構造計算適合性判定Q&A集

設計者向け

財団法人 愛知県建築住宅センター
構造判定グループ

柱と梁が偏心接合している場合の扱いについて

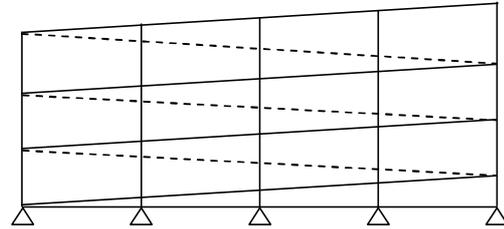
下図のように、梁が柱芯に取り付かない場合の偏心の扱いについて、どのように考えればよいか。

文献(1)により、一般的には問題ない。ただし、鉄骨造等で偏心が極端な場合は留意すること。

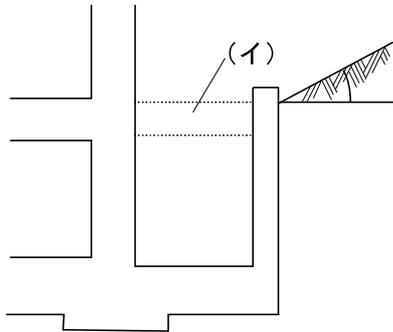
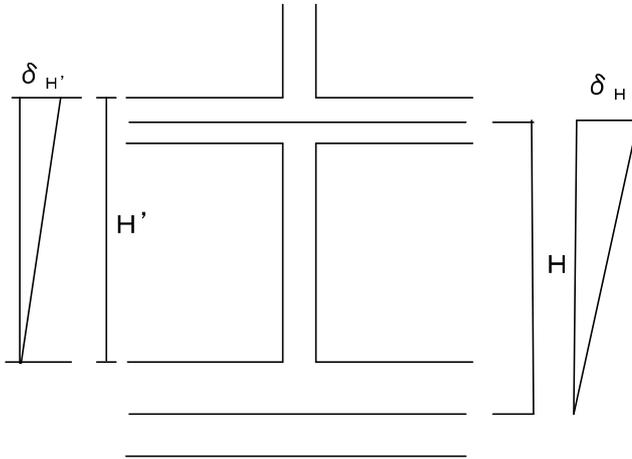
下図の場合について、どのように考えればよいか。

(イ) つなぎが存在する場合もある。

基礎版、基礎梁と本体を一体として、土圧等作用する力に対処出来る構造とする。土圧による水平力を基礎に考慮する。

上図(イ)に示すように、つなぎ梁が存在する場合には、最下層に土圧による水平力が作用する。土圧係数として、静止土圧係数 $K=0.50$ とする。

水抜き穴の考慮等も必要となる。

開口付耐力壁の取り扱いについて

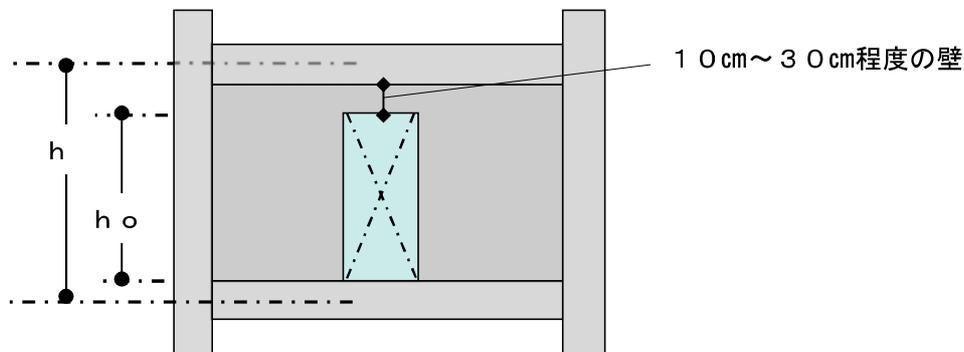
下図のように、開口周比を満足するべく10cm～30cm程度の壁をつけた場合、どう判断すればよいか。

1枚の壁と見做してよい。 $(1 - h_o / h)$ により、耐力壁のせん断耐力の低減がなされているか確認する。

開口部の上端が当該階のはりに接し、かつ、開口部の下端が当該階の床板に接するような壁は、剛性、耐力を低減した1つの壁として取り扱ってはならないこととしている。

開口上部を設備貫通等に使用することが多いので、よく確認する必要がある。

また、開口周比を満足せず、耐力壁として扱われない時は、垂壁付の梁としてフレーム解析を行う必要がある。
